Verkeersveiligheidsaudit uitbreiding ABC-Westland

Definitief rapport

Project Verkeersveiligheidsaudit uitbreiding ABC-Westland
Opdrachtgever ABC Westland Gebiedsontwikkeling

Document Definitief rapport
Status Definitief
Datum 2 augustus 2024
Referentie 143295/24-011.298

Afbeelding 3.1 Schets variant 1

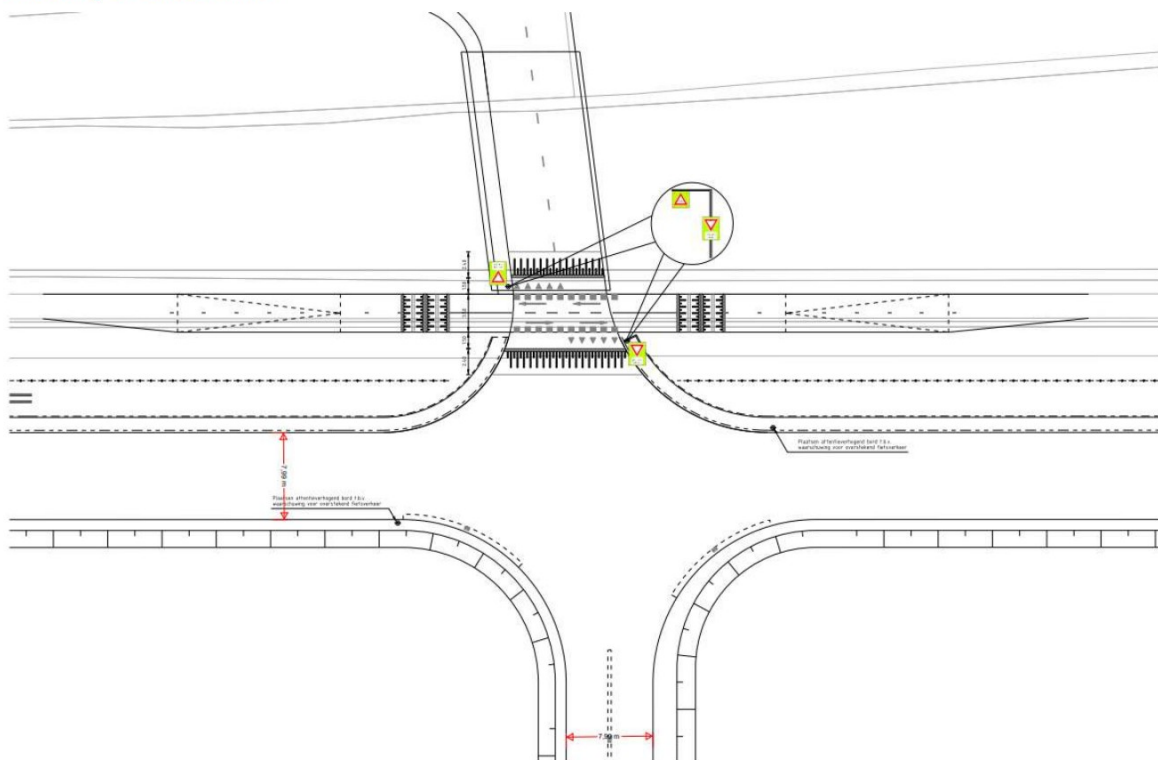
Nr.	Beschrijving van het probleem	Oplossingsrichting
1.5.1	fietsers zitten in de voorrang wat tot onveiligheid kan leiden als met name vrachtautochauffeurs vooral gefocust zijn op zoeken naar juiste bedrijf en niet bedacht zijn op het fietspad. Met als gevolg ongevallen tussen fietsers en vrachtauto's	voorrangsregeling omdraaien

1.5.2	de fietsoversteek ligt op ongeveer 9,5 m afstand van de noordoost- en zuidwesttak van het zuidoostelijk kruispunt. Vanaf 10 m maakt het fietspad juridisch geen onderdeel meer uit van deze takken. Door de huidige ligging kan twijfel ontstaan op de noordoost- en zuidwesttak of er voorrang verleend moet worden, met ongevallen tussen fietsers en (vracht)auto's tot gevolg	fietsoversteek dichterbij leggen als onderdeel van het kruispunt of verder weg van het kruispunt om een separate oversteek te krijgen

1.5.3	bij een tweerichtingen fietsoversteek verwachten automobilisten vanaf de noordoost- en zuidwesttak van het zuidoostelijke kruispunt soms geen fietsers vanuit de 'verkeerde' richting, hierdoor is er een verhoogde ongevallenkans aanwezig	conflict fiets-autoverkeer vermijden

Nr.	Beschrijving van het probleem	Oplossingsrichting
1.6.1	als het knippersignaal uitvalt is het risico aanwezig dat chauffeurs ervan uit gaan dat er dan geen kruisende fietsers zullen zijn. Met ongevallen tussen fietsers en (vracht)auto's tot gevolg	knippersignaal weglaten

1.6.2	ter plaatse van de fietsoversteek is het fietspad niet in rood asfalt uitgevoerd. Hierdoor is de fietsoversteek minder herkenbaar, met als gevolg een verhoogde ongevallenkans	fietsoversteek in rood asfalt uitvoeren

1.6.3	de plateauopgangen voor het autoverkeer van de fietsoversteek zijn ontworpen op basis van 50 km/h in plaats van de geldende maximumsnelheid van 30 km/h. Hierdoor is de snelheidsremmende werking van de plateauopgangen kleiner en wordt het beeld versterkt dat de maximumsnelheid hoger ligt dan 30 km/h. Hierdoor neemt de ernst van ongevallen toe	plateauopgangen ontwerpen op de geldende maximumsnelheid

- in de schets is niet weergegeven welk type bebording toegepast gaat worden op de noordoost- en zuidwesttak van het zuidoostelijk kruispunt om het verkeer te attenderen op de fietsoversteek. Bij de nadere uitwerken dient zorg gedragen te worden dat de toegepaste bebording begrijpelijk is voor de weggebruiker;
- de voorrangssituatie van het zuidoostelijk gelegen kruispunt is niet uitgewerkt, terwijl dit op de rest van het bedrijventerrein is geregeld met haaiantanden. Bij de nadere uitwerking van het kruispunt moet nagegaan worden wat de voorrangssituatie wordt en wat het effect hiervan is op opstellende voertuigen en eventuele blokkades van de fietsoversteek.

Afbeelding 4.1 Schets variant 2

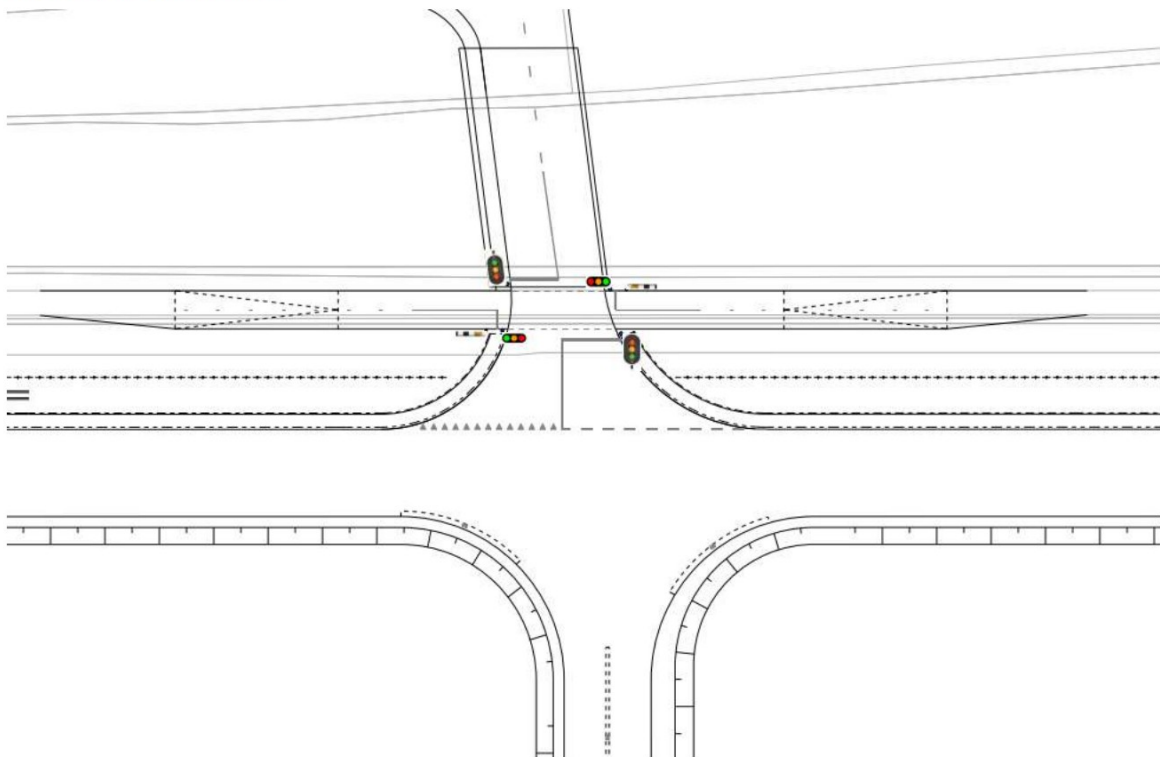
Nr.	Beschrijving van het probleem	Oplossingsrichting
2.5.1	verkeersregeling wordt ongeloofwaardig door de beperkte hoeveelheid verkeer. Hierdoor neemt de kans op roodlicht negatie toe, met ongevallen tussen fietsers en (vracht)auto's tot gevolg	oplossing zonder VRI-regeling toepassen

2.5.2	er is onvoldoende opstelruimte voor verkeerslichten op het nieuwe terrein. Vrachtauto blokkeert kruisingsvlak met onverwachte rijbewegingen voor het andere verkeer tot gevolg	oplossing zonder VRI-regeling toepassen of zuidoostelijk kruispunt opnemen in de VRI-regeling

2.5.3	verkeer vanaf noordoost- en zuidwesttak van het zuidoostelijk kruispunt ziet verkeerslicht bij oversteek pas op het laatste moment en heeft dan mogelijk onvoldoende tijd om nog te remmen voor rood licht. Dit leidt tot ongevallen tussen fietsers en (vracht)auto's	oplossing zonder VRI-regeling toepassen of zuidoostelijk kruispunt opnemen in de VRI-regeling

2.5.4	fietsoversteek wordt alleen geregeld door middel van een drukknop zonder detectielussen. Hierdoor staan waarschijnlijk de lichten voor het gemotoriseerd verkeer continue op groen en voor de fiets op rood. Fietsers zullen wanneer zij geen (vracht)auto's zien het rode licht gaan negeren. Wanneer er detectielussen voor het fietsverkeer op enige afstand toegevoegd worden neemt het comfort/doorfietsen toe voor de fietsers, maar neemt het risico toe dat (vracht)auto's niet verwachten dat de lichten op rood springen	oplossing zonder VRI-regeling toepassen of verkeerslichten standaard op rood laten staan en alleen op aanvraag van fiets of (vracht)auto rood licht geven

2.5.5	tussen de haaiantanden van het zuidoostelijk gelegen kruispunt en de fietsoversteek is onvoldoende opstellengte aanwezig voor vrachtauto's waardoor zij ook op het fietspad staan te wachten. Hierdoor zullen fietsers onverwachte bewegingen gaan maken	zuidoostelijk kruispunt opnemen in de VRI-regeling

Nr.	Beschrijving van het probleem	Oplossingsrichting
2.6.1	er is geen markering en bebording toegepast voor het geval dat de VRI-regeling uitvalt en is de voorrangssituatie in dat geval onduidelijk. Met ongevallen tussen fietsers en (vracht)auto's tot gevolg	voorrangssituatie bij uitvallen VRI-regeling duidelijk maken door middel van markering en bebording
2.6.2	de voorrangssituatie van het zuidoostelijk gelegen kruispunt is niet volledig uitgewerkt. Dit leidt tot onduidelijkheid over de voorrangssituatie	voorrangssituatie verder uitwerken
2.6.3	bebording ontbreekt om automobilisten te attenderen op de aanwezigheid van een tweerichtingen fietsoversteek	bebording ten behoeve van attentie fietsoversteek toevoegen (is tevens verplicht BABW)

- de voorrangssituatie van het zuidoostelijk gelegen kruispunt is niet uitgewerkt, terwijl dit op de rest van het bedrijventerrein is geregeld met haaiantanden. Bij de nadere uitwerking van het kruispunt moet nagegaan worden wat de voorrangssituatie wordt en wat het effect hiervan is op opstellende voertuigen en eventuele blokkades van de fietsoversteek.

Afbeelding 5.1 Schets variant 3

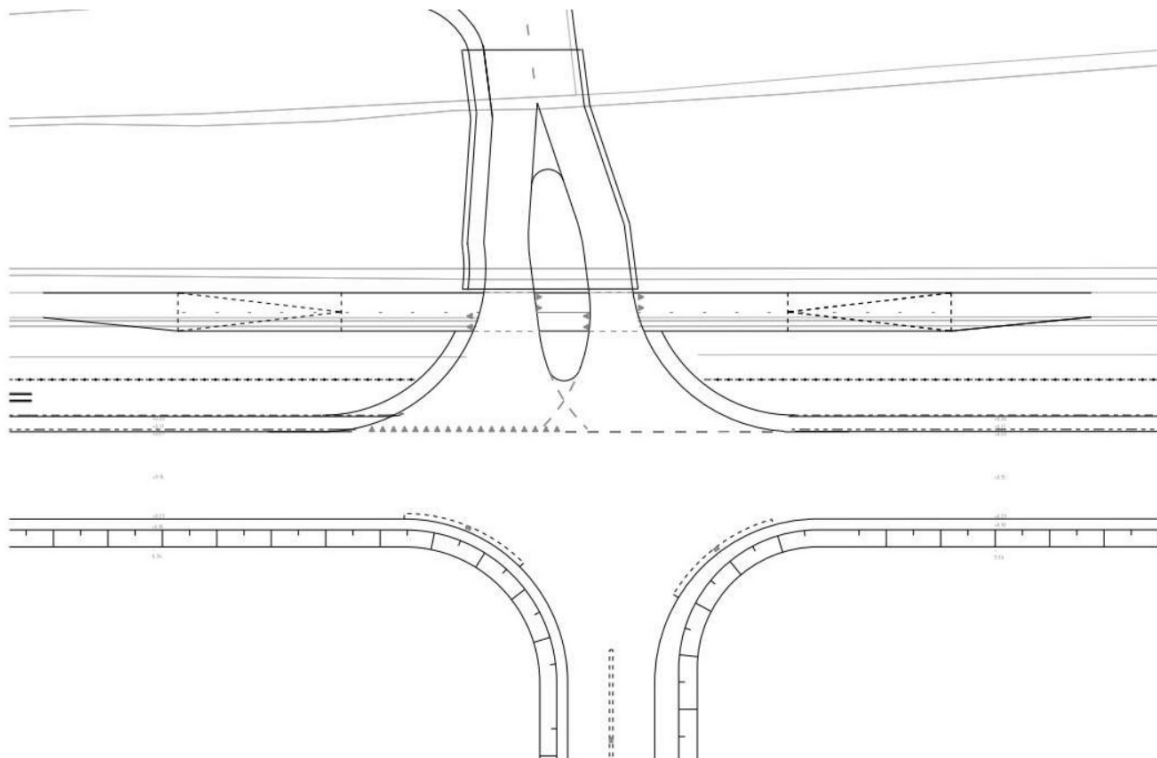
Nr.	Beschrijving van het probleem	Oplossingsrichting
3.5.1	de fietsoversteek ligt op ongeveer 9,5 m afstand van de noord- en zuidtak van het oostelijk kruispunt. Vanaf 10 m maakt het fietspad juridisch gezien geen onderdeel meer uit van deze takken. Door de huidige ligging kan twijfel ontstaan op de noordoost- en zuidwesttak of er voorrang verleend moet worden, met ongevallen tussen fietsers en (vracht)auto's tot gevolg	fietsoversteek verder weg leggen van het kruispunt om een separate oversteek te krijgen

3.5.2	bij een tweerichtingen fietsoversteek verwachten automobilisten vanaf de noordoost- en zuidwesttak van het zuidoostelijke kruispunt soms geen fietsers vanuit de 'verkeerde' richting, hierdoor is er een verhoogde ongevallenkans aanwezig	conflict fiets-autoverkeer vermijden

3.5.3	tussen de haaiantanden van het zuidoostelijk gelegen kruispunt en de fietsoversteek is onvoldoende opstellengte aanwezig voor vrachtauto's waardoor zij ook op het fietspad staan te wachten. Hierdoor zullen fietsers onverwachte bewegingen gaan maken	afstand tussen fietsoversteek en zuidoostelijk kruispunt vergroten

Nr.	Beschrijving van het probleem	Oplossingsrichting
3.6.1	duidelijke bebording ontbreekt dat fietsers voorrang moeten verlenen	bebording toevoegen
3.6.2	de voorrangssituatie van het zuidoostelijk gelegen kruispunt is niet volledig uitgewerkt. Dit leidt tot onduidelijkheid over de voorrangssituatie	voorrangssituatie verder uitwerken
3.6.3	bebording ontbreekt om automobilisten te attenderen op de aanwezigheid van een tweerichtingen fietsoversteek	bebording ten behoeve van attentie fietsoversteek toevoegen (is tevens verplicht BABW)

- indien de inleiding van de middengeleider gebaseerd wordt op zwaar verkeer, dient rekening gehouden te worden dat het snelheidsverlagend effect beperkt is. Aanbevolen wordt om in dat geval extra snelheidsremmende (zoals een plateau) aan te brengen;
- de voorrangssituatie van het zuidoostelijk gelegen kruispunt is niet uitgewerkt, terwijl dit op de rest van het bedrijventerrein is geregeld met haaiantanden. Bij de nadere uitwerking van het kruispunt moet nagegaan worden wat de voorrangssituatie wordt en wat het effect hiervan is op opstellende voertuigen en eventuele blokkades van de fietsoversteek.
